POSOUZENÍ POVODÍ A KAPACITY JIRENSKÉHO POTOKA V KATASTRÁLNÍM ÚZEMÍ HORNÍ POČERNICE

Příloha P.9.5

POSOUZENÍ INVESTIČNÍHO ZÁMĚRU „BYTY BERANKA I“

Obr. 1 – Zájmová oblast v hydrologické mapě s vyznačením základního staničení recipientu

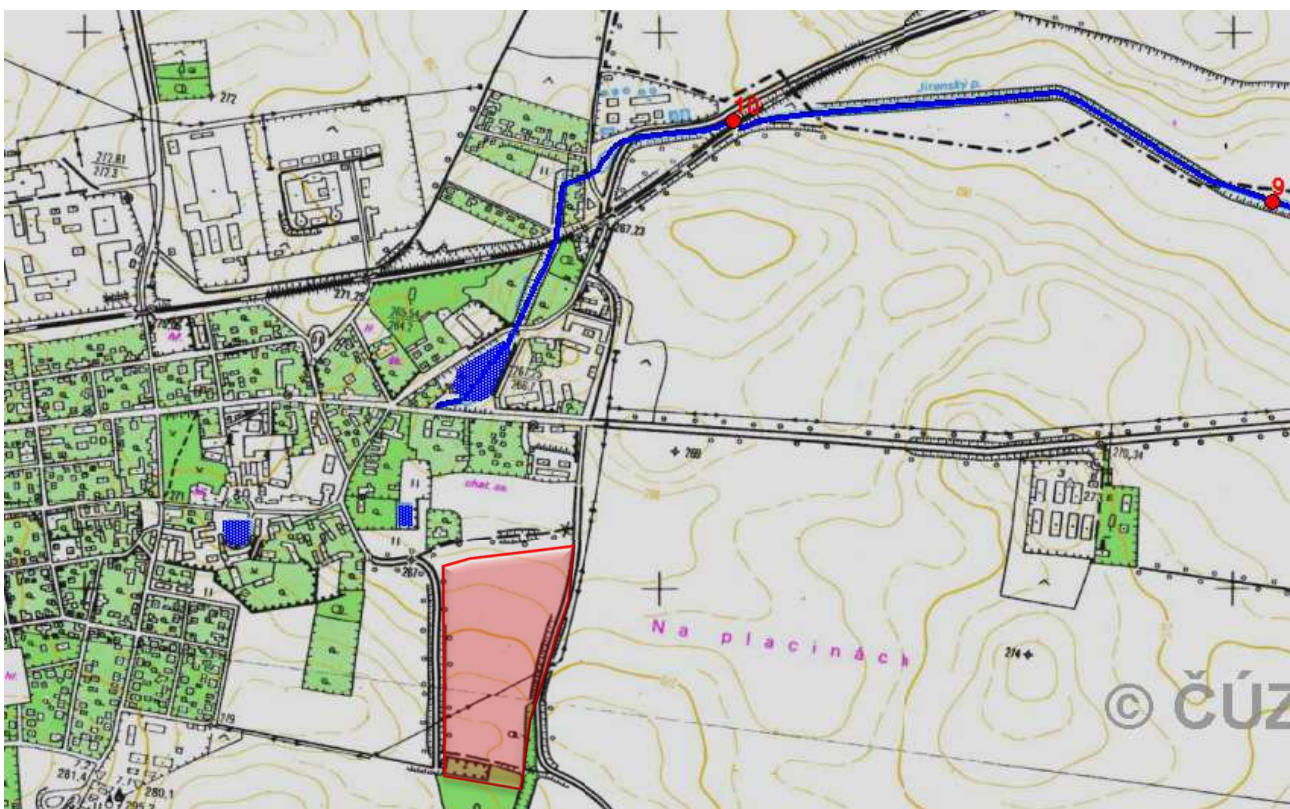
Zájmové území se nachází na území hlavního města Praha v městské části Praha 20 – Horní Počernice jižně od Podpsychrovského rybníka. Historicky se jednalo o zemědělské pozemky, které jsou dle územního plánu uvažovány k zastavění. Konkrétní lokalita Beranka I se nachází východně od ulice K odpočinku, jižně od ulici Tlustého na pozemku mírně svažitém k severovýchodu.
